SUPERINTENDENCIA DE INDUSTRIA Y COMERCIO
DIRECCIÓN DE NUEVAS CREACIONES

ASUNTO Radicación 10 026 465
 Trámite 011
 Evento 379
 Actuación 519
 Oficio - 5 - 18574
 Folios

Título de la solicitud: "Dispositivo de ajuste del flujo para un relé Buchholz".

Fig. 3 del documento D1

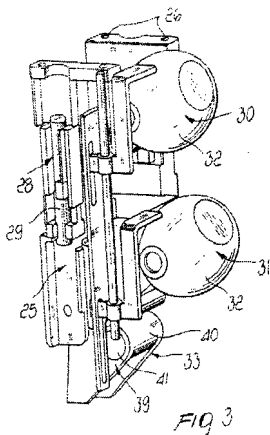
D1
<http://worldwide.espacenet.com/publicationDetails/biblio?CC=EP&NR=0944150A2&KC=A2&FT=D&ND=&date=19990922&DB=&locale=en> EP divulga (Pág. 1, resumen) un relé Buchholz para ser sumergido en un baño de aceite que comprende un marco de soporte (25) para interruptores magnéticos (29) que sirven para cerrar circuitos los cuales son operados por dispositivos movibles (32, 33), de los cuales por lo menos uno (32) es un flotador y por lo menos uno (33) es una aleta giratoria asociada con el marco (25).

La diferencia entre la invención, definida en la reivindicación 1 y el relé de D1 consiste en los medios de contraste asociados con dicho marco de soporte y con dicha válvula.

Fig. 5 del documento D2

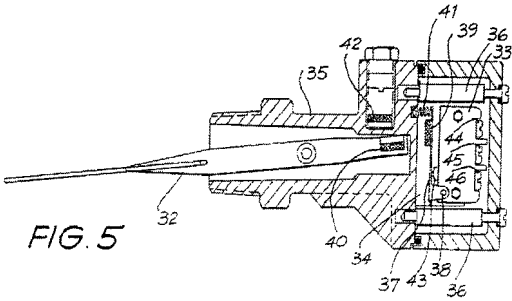
D2
<http://worldwide.espacenet.com/publicationDetails/biblio?CC=WO&NR=9301606A1&KC=A1&FT=D&ND=&date=19930121&DB=&locale=en> EP divulga (Pág. 1, resumen) un interruptor de flujo de fluido, el cual es resistente a la corrosión para su inserción en un canal o línea de flujo de fluido. El interruptor de flujo comprende una carcasa, por lo menos un montaje de interruptor conectado a una fuente de alimentación, un brazo de paleta (6) aislada eléctrica y mecánicamente del interruptor y unido de forma pivotante en o a dicha carcasa formando así dos extremos libres con uno de dichos extremos involucrado con el fluido en el cual el interruptor de flujo de fluido esta por lo menos parcialmente insertado. El otro extremo tiene por lo menos un imán (7) incrustado en el brazo de paleta el cual, junto con por lo menos otro imán de polarización opuesta (21) localizado en o sobre la carcasa, llevan a que el brazo de paleta (6) retorne a una posición de reposo natural, de acuerdo a la polaridad de los imanes en donde el montaje del interruptor se encuentra abierto o cerrado de acuerdo con una configuración predeterminada del montaje del interruptor y del brazo de paleta.

Sin embargo, la utilización de los medios de contraste para hacer retornar a la aleta a una posición inicial, ya está divulgada en el documento D2 que se refiere a un relé de flujo que comprende una carcasa (Pág. 12, línea 1); por lo menos un montaje interruptor conectado a una fuente de alimentación (Pág. 12, líneas 2 a 4); un brazo de paleta aislado eléctrica y mecánicamente del interruptor y acoplado en o a dicha carcasa formando dos extremos (Pág. 12, reivindicación 1); con uno de dichos extremos involucrado con el fluido en el cual el interruptor de flujo se encuentra por lo menos parcialmente (Pág. 12, reivindicación 1); el otro extremo del brazo de paleta tiene por lo menos un imán (7) incrustado en el brazo de paleta el cual, junto con por lo menos otro imán de polarización opuesta (21) localizado en o sobre la carcasa, llevan a que el brazo de paleta (6) retorne a una posición de reposo natural, de acuerdo a la polaridad de los imanes en donde el montaje del interruptor se encuentra abierto o cerrado de acuerdo con una configuración predeterminada del montaje del interruptor y del brazo de paleta (Pág. 12, reivindicación 1).

En consecuencia, la persona del oficio normalmente versada en la materia, incluiría los imanes de polaridad opuesta de D2 en el relé Buchholz de D1 para llegar así al objeto de la reivindicación 1 de la solicitud. Por lo cual se considera obvia.
